AKCINĖ BENDROVĖ „VIA LIETUVA“

DĖL PIRKIMO DOKUMENTŲ PAAIŠKINIMO IR PATIKSLINIMO Nr.2

Akcinė bendrovė „Via Lietuva“ (toliau – perkančioji organizacija) vykdo viešojo pirkimo RAJONINIO KELIO 2253 PALANGA-GRAUDŪŠIAI RUOŽŲ NUO 0,252 IKI 1,091 KM IR NUO 1,091 IKI 4,544 KM KAPITALINIS REMONTAS, ĮRENGIANT PĖSČIŲJŲ IR DVIRAČIŲ TAKUS (Pirkimo ID 188598), atliekamo supaprastinto atviro konkurso būdu, procedūras ir teikia pirkimo dokumentų paaiškinimus, atsakydama į tiekėjų klausimus.

Ištrauka iš ruožo 10,252-1,091km projekto SK dalies:

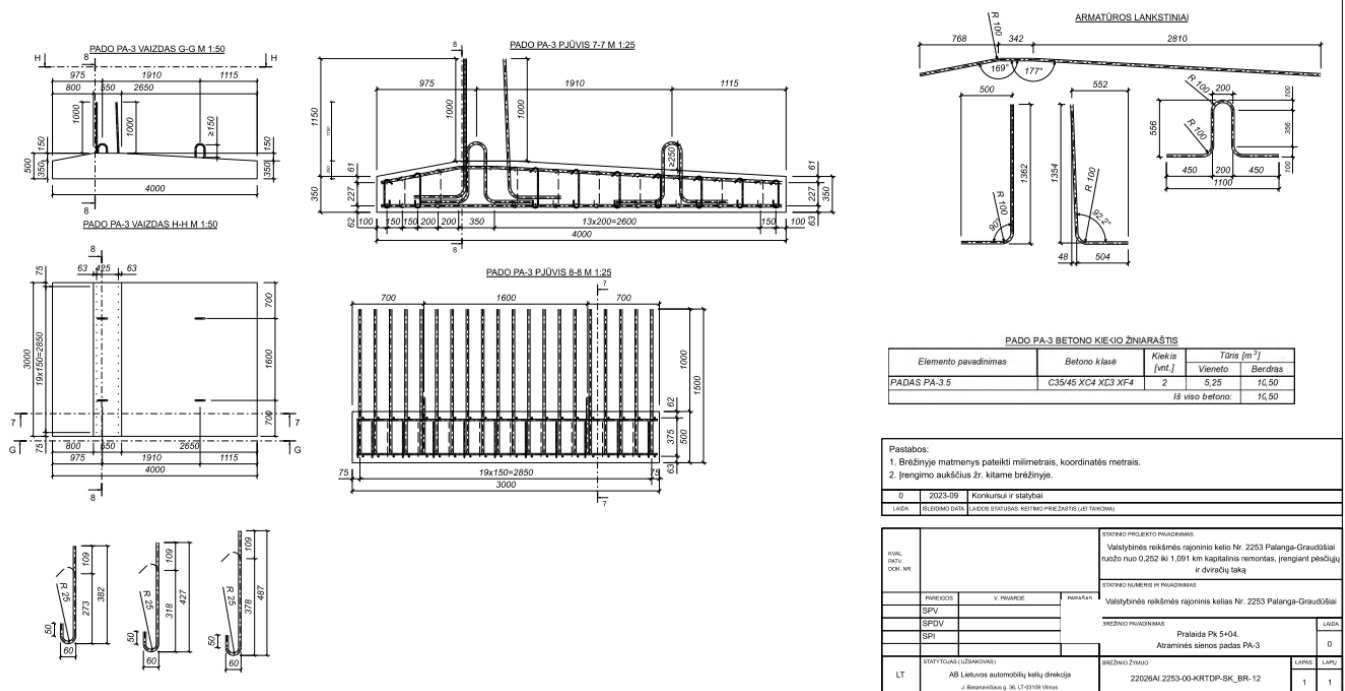
1. Klausimas. „Ruožo 0,252-1,091km projekto SK dalyje nepateikta numatytų gaminti ir montuoti atraminių sienelių padų armatūros kiekų žiniaraščiai, brėžiniuose nepateikti net armatūros skersmenys. Prašome pateikti atraminių sienelių padų armavimo kiekų žiniaraščius bei brėžiniuose nurodyti armatūrų skersmenis.

Atsakymas. Pridedami papildyti padų brėžiniai (Nr. 09, 10, 11, 12) nurodant armatūros diametrus.
